**Avis de la Mission Régionale d'Autorité environnementale
Nouvelle-Aquitaine sur
le projet de parc photovoltaïque au sol d'environ 19,7 ha
sur la commune de Bazac (16)**

n°MRAe 2022APNA112

dossier P-2022-12955

Plan de masse- extrait étude d'impact page

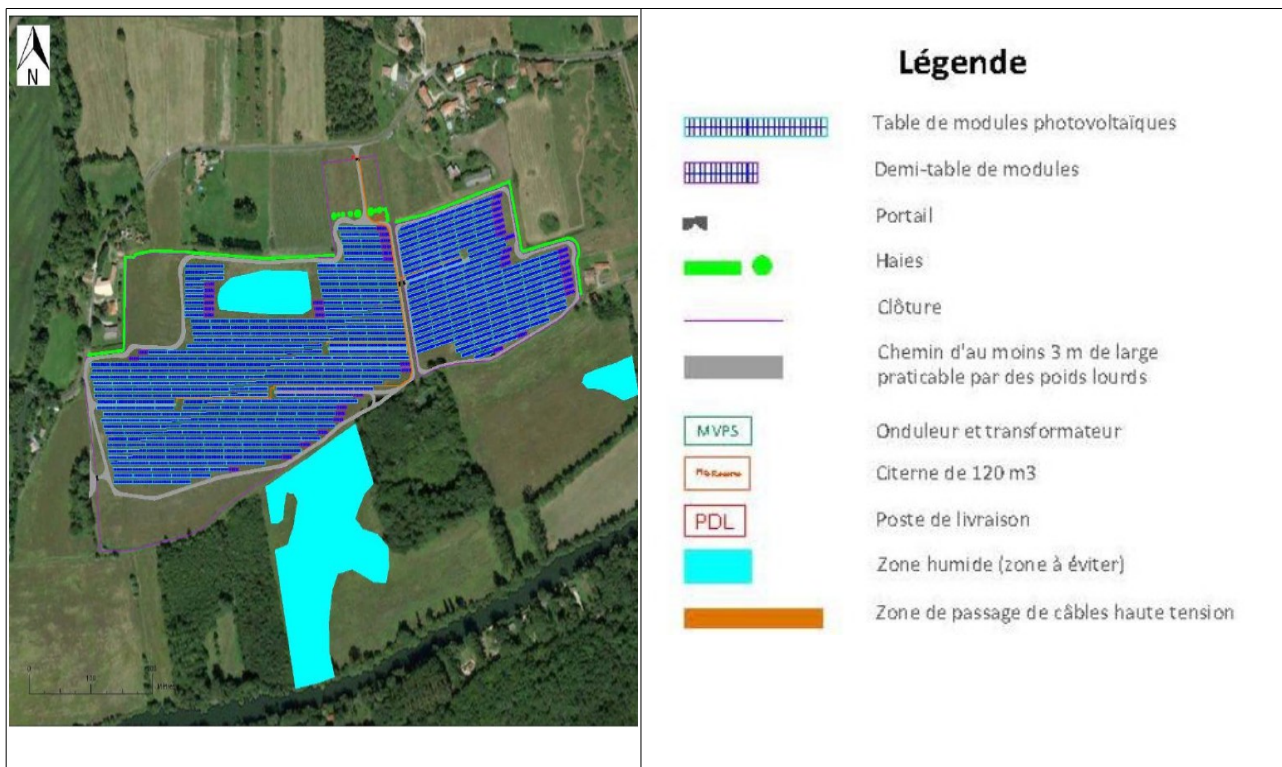
- les caractéristiques d'implantation du parc (implantation des panneaux à 1 m du sol et l'écartement inter-rangée de 3,5 m) ne permettent pas de bonnes conditions d'exploitation agricole pour la pâturage des ovins et l'entretien mécanique ;
- les équipements nécessaires à l'élevage ne sont pas présentés (système d'abreuvement, auges et rateliers, matériel de contention, clôtures mobiles en cas de pâturage tournant etc.), le bâtiment de 100 m² existant dédié à l'élevage est sous-dimensionné au regard du troupeau envisagé (265 brebis) ;
- les conditions de développement de l'activité de maraîchage annoncée ne sont pas étayées.

Carte de synthèse des enjeux pour l'avifaune nicheuse- extrait étude d'impact page 71

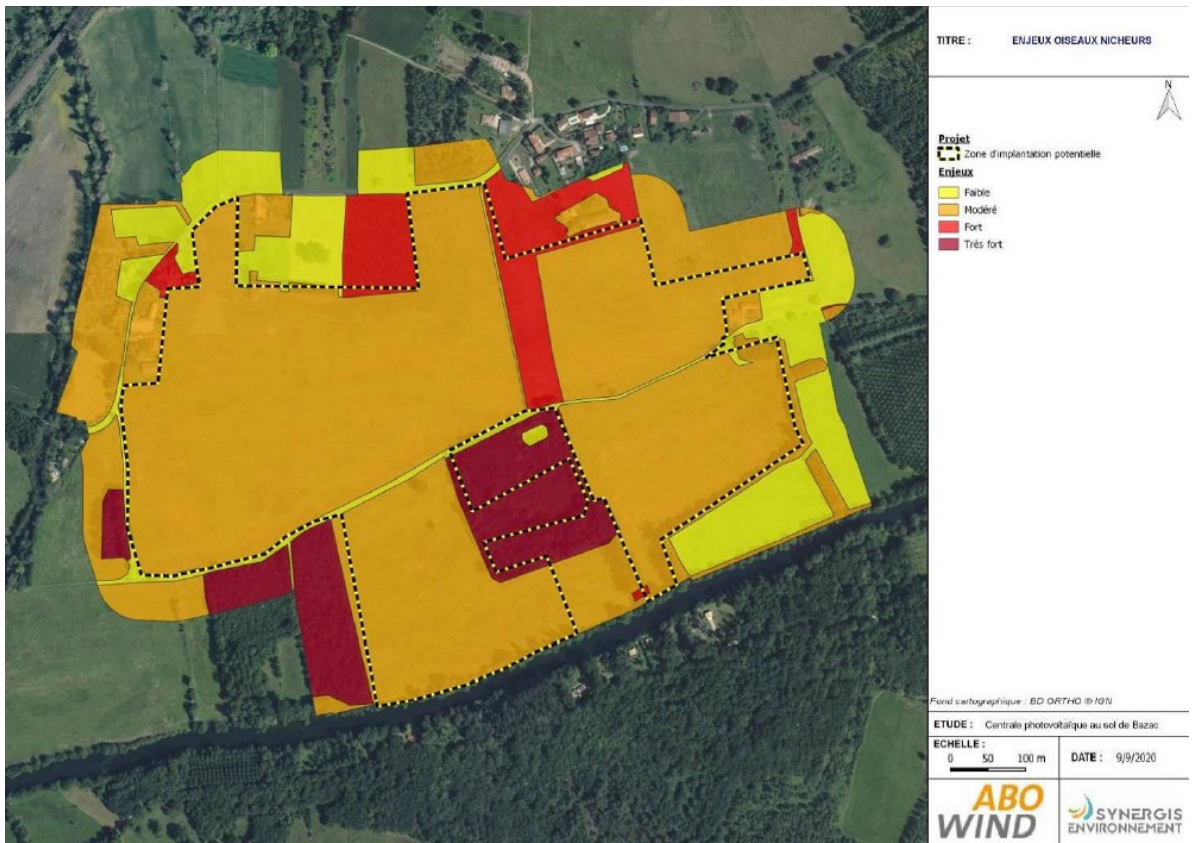
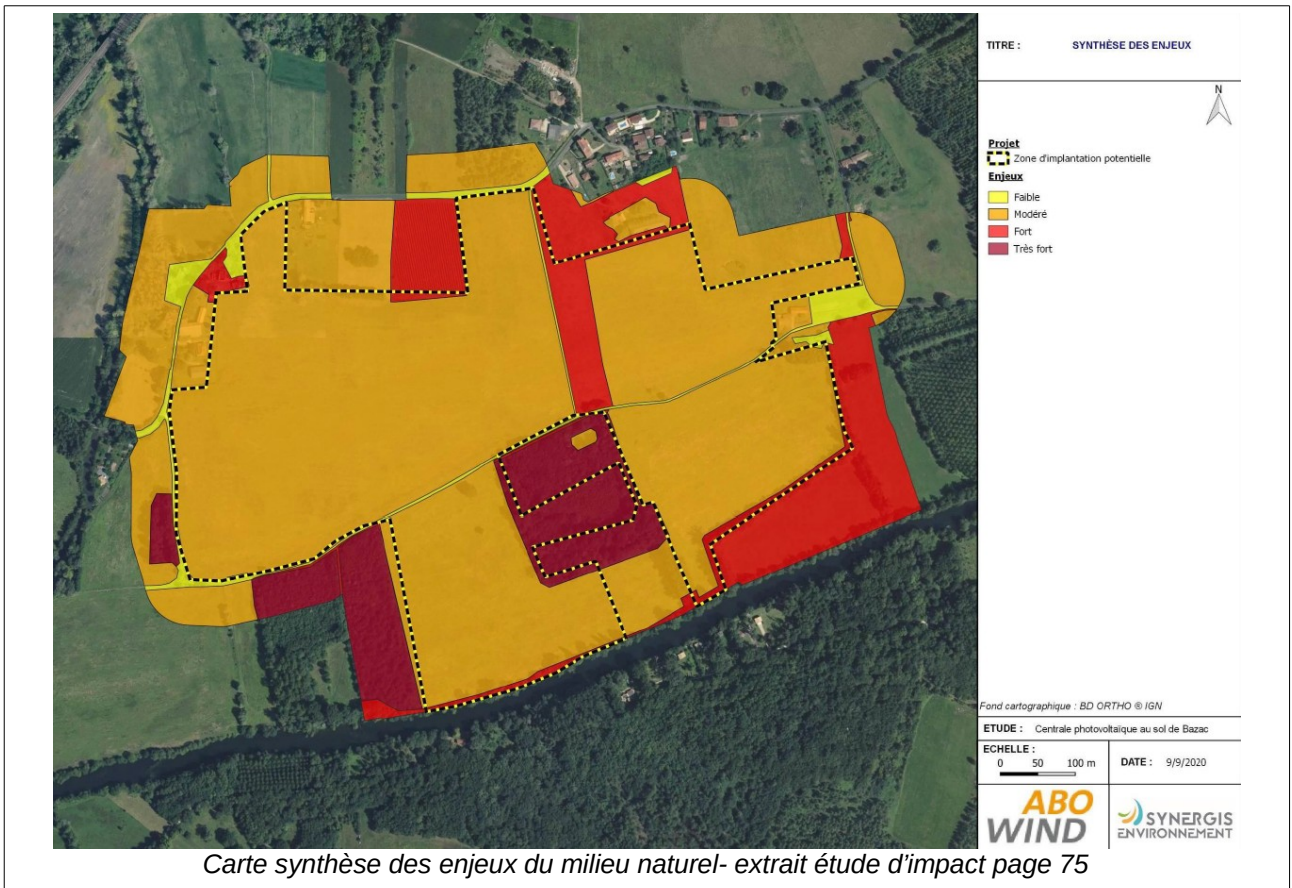
La MRAe relève des insuffisances sur l'évaluation des impacts sur le milieu naturel et recommande au pétitionnaire d'apporter des précisions et des justifications, en particulier concernant la disparition des zones de chasse pour les rapaces, l'évaluation d'impact jugé faible pour l'avifaune nicheuse, notamment la Cisticole des joncs, la prise en compte de la destruction potentielle d'individus d'amphibiens et de reptiles pendant les travaux.
